Mission régionale d'autorité environnementale

**Avis délibéré de la mission régionale d'autorité
environnementale sur la modification n°4 du PLU de la
commune de Sillingy (74)**

Avis n° 2026-ARA-AUPP-1857-N15963

Avis délibéré le 29 juin 2026

Figure 4: Schéma de principe de l'OAP du Geneva (source : dossier)

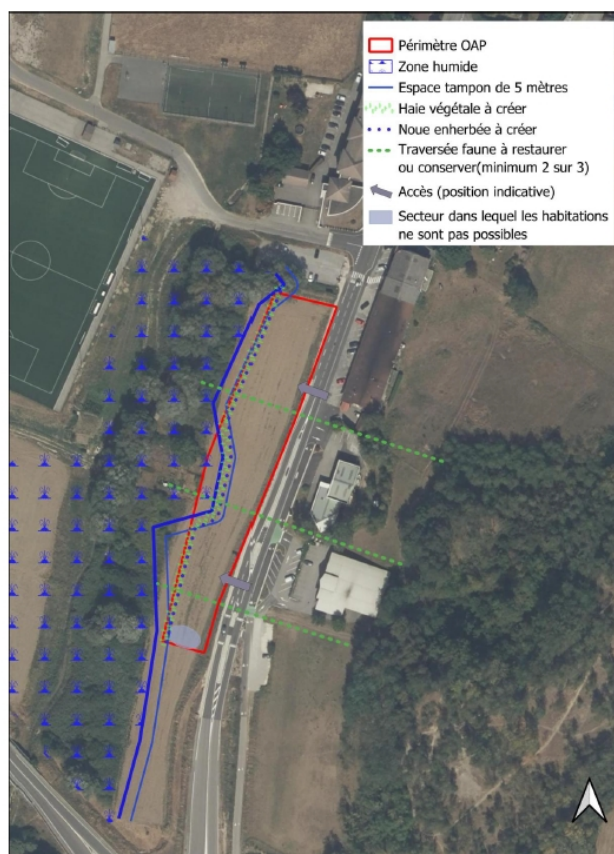
Le schéma de principe de l'OAP prévoit la création d'une noue enherbée sur toute la limite ouest du secteur (et à l'est de la zone humide) sans donner de détail quant à son dimensionnement. Cette noue se situera pour partie dans la bande tampon prévue pour favoriser l'absence de perturbation hydraulique et hydrobiologique de la zone humide et des formations naturelles préservées. Le fonctionnement et le dimensionnement de la noue ne sont pas précisés dans le dossier. En l'état du dossier, il n'est pas garanti que l'ouvrage figurant dans la présente modification sera en capacité d'infiltrer les volumes d'eaux pluviales du projet y compris en cas de fortes précipitations et sans perturber les fonctionnalités de la zone humide.

La prescription liée à la bande affectée par le bruit de la RD1508 est retranscrite dans le schéma de principe présenté dans l'OAP « secteur du Geneva ». Toutefois, l'autorisation des espaces collectifs dans les secteurs affectés par le bruit n'apparaît pas pertinente au regard des personnes sensibles susceptibles de les fréquenter.

- **présenter l'évolution des volumes d'eaux pluviales à traiter induits par la modification n°4 du PLU et démontrer qu'ils ne provoquent pas de modifications significatives par rapport au PLU avant modification n° 4 ;**
- **confirmer l'implantation de la noue végétalisée dans le règlement de l'OAP et préciser son fonctionnement et son dimensionnement pour garantir qu'elle ne sera pas de nature à perturber les fonctionnements hydraulique et hydrobiologique de la zone humide et des formations naturelles préservées et, dans le cas contraire, de définir des mesures d'évitement et de réduction adaptées.**

L'Autorité environnementale recommande de reconsidérer la constructibilité d'espaces collectifs dans le secteur affecté par le bruit de la RD1508 puisque des populations sensibles

sont susceptibles d'y être accueillies et de limiter la constructibilité de ce secteur aux seuls stationnements.

Figure 5: à gauche : zone humide et espace tampon ; à droite extension au sud de la zone concernée par les mesures compensatoires Aménagement RD1508 (source : dossier)

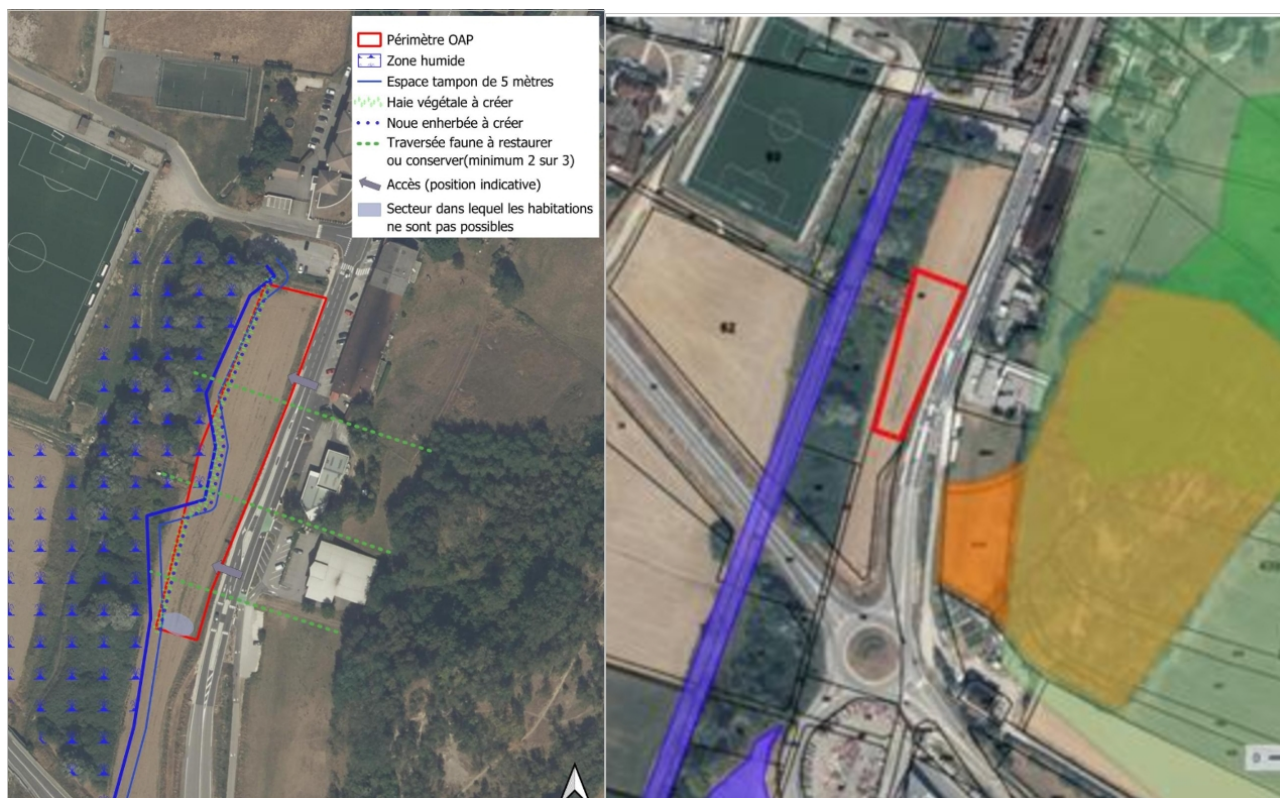
En 2006, la réalisation de sondages pédologiques pour délimiter la zone humide a montré que celle-ci intercepte une partie du périmètre de l'OAP. Selon le dossier, la zone humide a un fonctionnement hydraulique très perturbé du fait de différents aménagements : terrain de sport au nord, jardins potagers privés, remblaiements servant de lieux de stockage divers et coupure induite par la RD1508. Le règlement de l'OAP prévoit donc la création d'une zone tampon d'environ 5 m de large « non constructible » le long de la zone humide, qui pourrait accueillir une noue enherbée et une haie végétale composée d'essences locales variées, et des formations naturelles préservées « pour consolider l'absence de perturbation hydraulique et hydrobiologique » sans que l'efficacité de cette distance soit démontrée.

L'Autorité environnementale recommande de démontrer l'efficacité de la largeur de la bande tampon de 5 m pour garantir l'absence d'incidence hydraulique et hydrobiologique de l'évolution du PLU et des futurs aménagements qu'elle rend possibles sur la zone humide et en cas d'incidence, de reconsidérer la largeur de la bande tampon voire de définir

des mesures complémentaires d'évitement, de réduction et en dernier lieu de compensation des possibles incidences sur la zone humide.
